From: "5.1,2,e "
Sent: Thu, 21 Jul 2022 09:50:26 +0100
To: "5.1,2,e " <5.1,2,e @amsterdam.nl>; "5.1,2,e " <5.1,2,e @amsterdam.nl>; "5.1,2,e " <5.1,2,e @amsterdam.nl>; "5.1,2,e " <5.1,2,e @amsterdam.nl>; "5.1,2,e " <5.1,2,e @amsterdam.nl>
Subject: Fwd: Vragen loopbordessen Singel
Attachments: 2203-4778_UO kadeconstructie 0401 Singel_bouwkundige afwerking_def3.0.pdf

Outlook voor iOS downloaden
Van: 5.1,2,e <5.1,2,e @mobilis.nl>
Verzonden: Tuesday, July 19, 2022 4:45:04 PM
Aan: 5.1,2,e @amsterdam.nl <5.1,2,e @amsterdam.nl>
Onderwerp: Vragen loopbordessen Singel

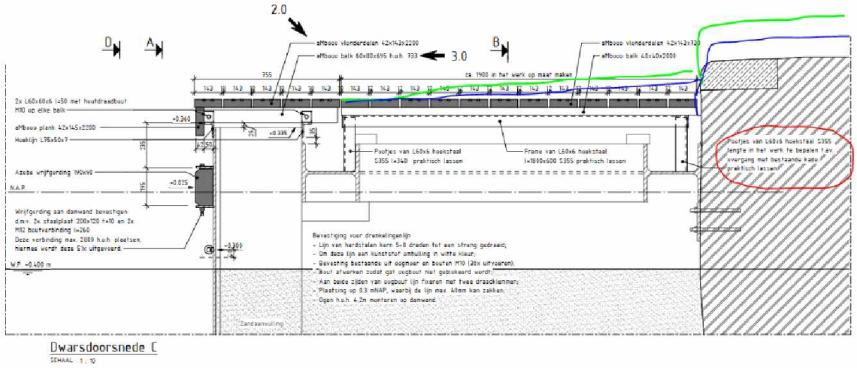
Voor de Singel is er ooit besproken over de overgang van de bordessen en kade. De wens is vanuit veiligheidoogpunt om het opstapje te minimaliseren. De kade is, zoals in doorsnede B-B', namelijk niet op gelijke hoogte. Hierdoor staat in doorsnede C-C' in de meest rechter tekstvlak: Pootjes van L60x6 hoekstaal S355 lengte in het werk te bepalen tav overgang met bestaande kade.

De vlonder bestaat uit lange zijde (boven damwand) en de loopbordessen (tussen damwand en kade). De loopbordessen zullen bij damwandzijde dezelfde hoogte hebben als de vlonders. Aan de kadezijde zal de hoogte variëren in hoogte. Indien de loopbordessen de kadehoogte volgen, zullen de loopbordessen verschillende scheeftes hebben. Als je vanuit de Torensluisbrug of Lijnbaansbrug kijkt, zijn de verschillende scheeftes esthetisch niet mooi. Persoonlijk zou ik de loopbordessen bij damwand en kade op dezelfde hoogtes aanbrengen. Wil je de loopbordessen op dezelfde hoogte zonder scheefte hebben? Of wil je de loopbordessen uit veiligheid kleine overgang aangebracht hebben met als consequenties verschillende scheeftes?

Heren,
Vanuit Mobilis is de vraag binnengekomen hoe om te gaan met hoogteverschillen tussen kade en vlonderpad.
Mijn voorstel zou zijn om vlonderconstructie evenals damwandniveau op 1 hoogte te houden.
Daar waar de vlonders (halverwege rak) hoger uitkomen dan de kade, de vlonders (te verlagen aan een kant) gelijkvloers met de kade te laten aansluiten.
Naar de damwandvlonders toe schuinoplopend om het hoogteverschil weg te werken.
Als akkoord zijn dan kunnen we dit doorgeven aan de aannemer,
Graag vandaag jullie response,
Laat weten als hiervoor een intern overleg nodig is om dit detail te bespreken,
Groet,
5.1,2,e
